## BEBAUUNGSPLAN

# „Rotenmad“ Änderung + Erweiterung 2

(frühzeitige) Beteiligung  
der Öffentlichkeit und Behörden / TÖB  
nach § 3 Abs. 1 und § 4 Abs. 1 BauGB

Abwägungsvorlage

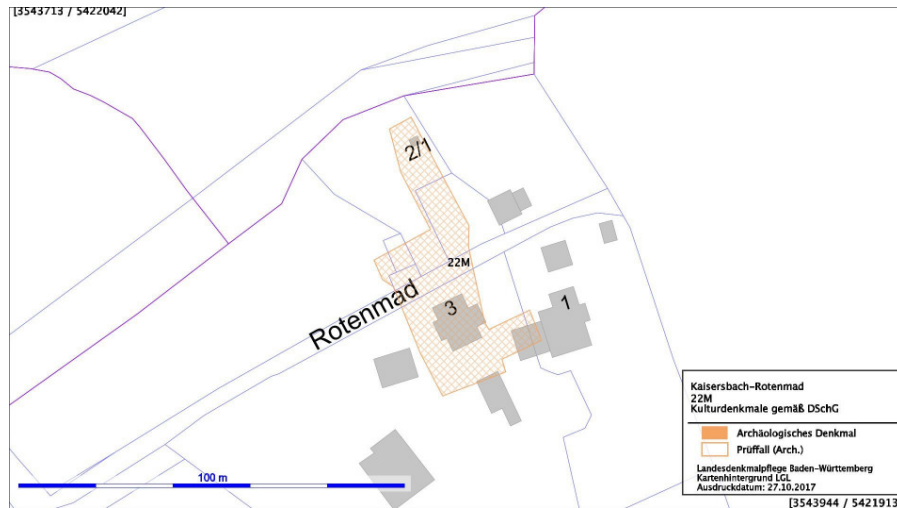
Innerhalb des Planbereichs sind jedoch Belange der Archäologie des Mittelalters und der Neuzeit berührt.  
Der historische Siedlungskern von Kaisersbach-Rotenmad ist als archäologische Verdachtsfläche (Prüffall 22M) ausgewiesen. Auf die nachstehende Kartierung des archäologischen Relevanzbereichs wird verwiesen.

Die Hinweise wurden entsprechend ergänzt.
